### TG3.3&TG LPI サービスキャンペーン

(下記のサービスキャンペーンは、旅客自動車運送事業用自動車(タクシー車両)のみが対象です。)

サービスキャンペーン通知日	平成 22 年 6 月 24 日
不 具 合 の 内 容	足動式駐車ブレーキペダルの上部マウントブラケット取付けステーの溶接強度が不足しているため、溶接個所が剥離するものがある。そのため、駐車ブレーキペダルのストロークが大きくなるおそれがある。
改 善 の 内 容	全車両、駐車ブレーキペダル上部マウントブラケット取付けステーに溶接個所を追加するとともに、取付けステーに損傷のあるものは、新品と交換する。
自動車使用者等に周知させるための措置	使用者:ダイレクトメール等にて通知する。

# 改善箇所説明図

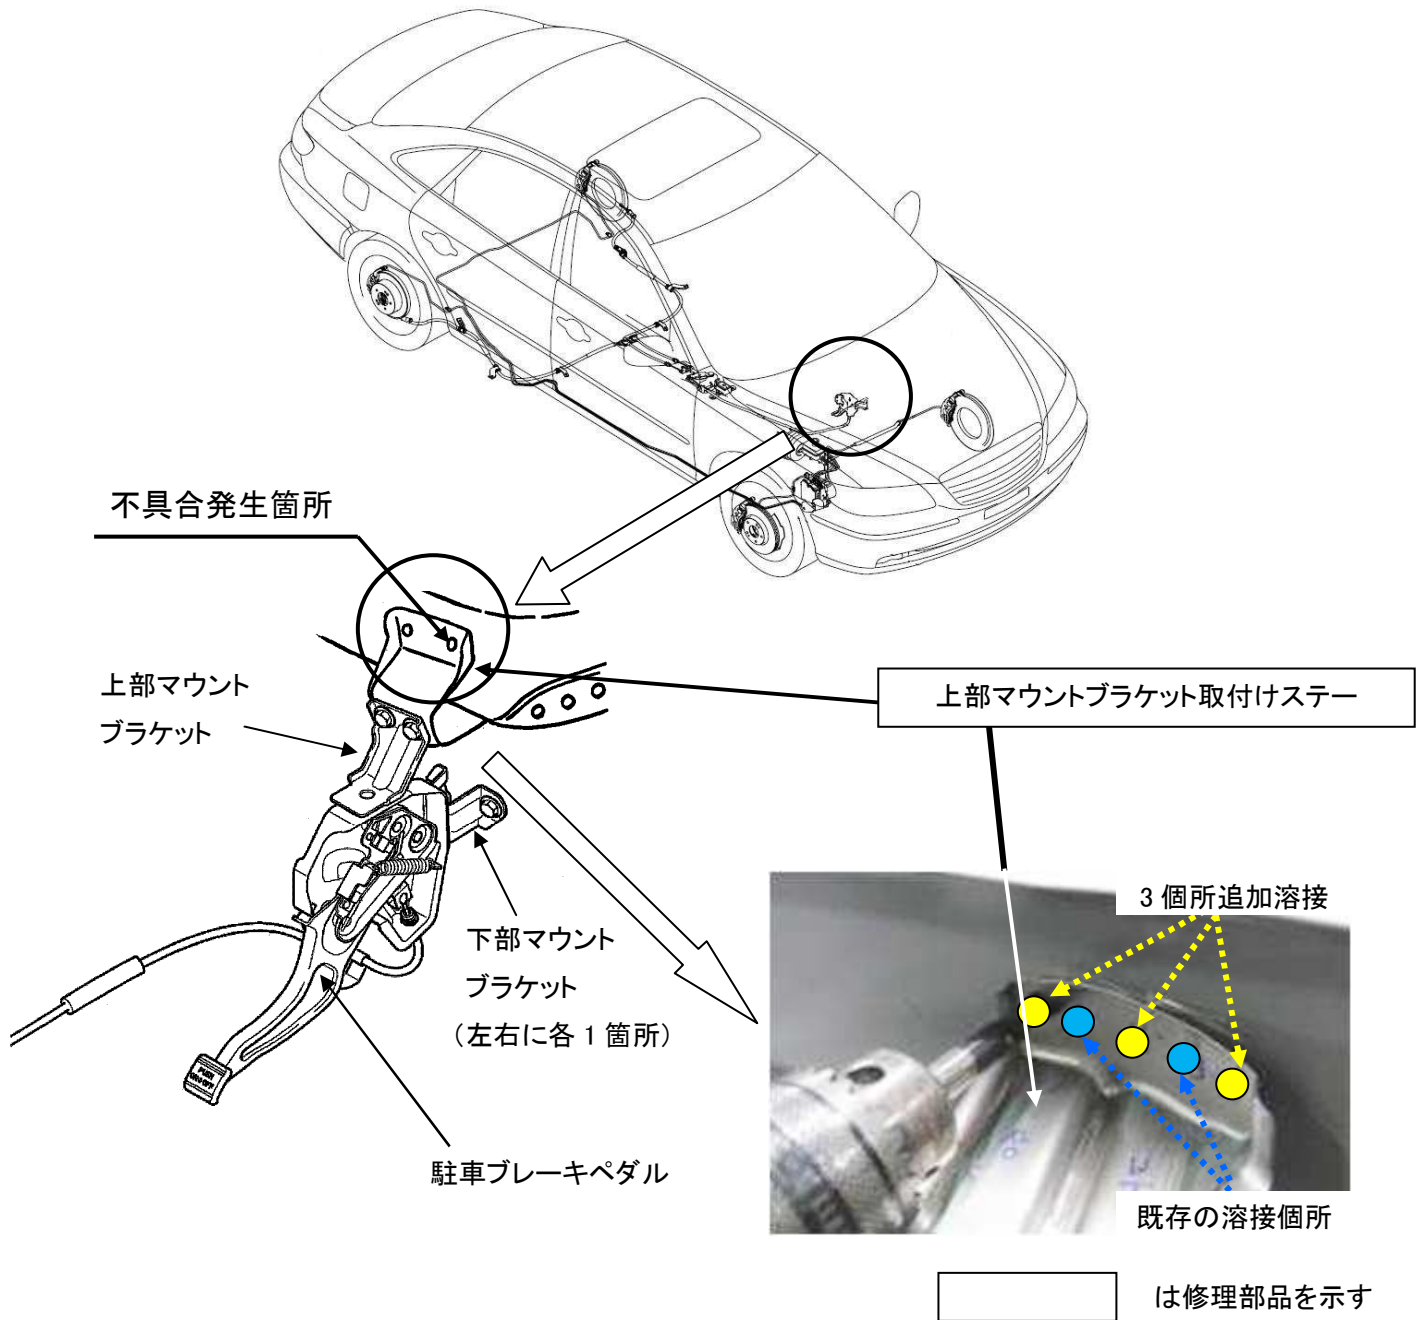
## 不具合発生箇所

旅客自動車運送事業用自動車(タクシー車両)において、足動式駐車ブレーキペダルの上部マウントブラケット取付けステーの溶接強度が不足しているため、溶接個所が剥離するものがある。そのため、駐車ブレーキペダルのストロークが大きくなるおそれがある。

## 改善の内容

全車両、駐車ブレーキペダル上部マウントブラケット取付けステーに溶接個所を追加するとともに、取付けステーに損傷のあるものは、新品と交換する。

識別: 駐車ブレーキペダル上部付近に黄ペイントを塗布する。
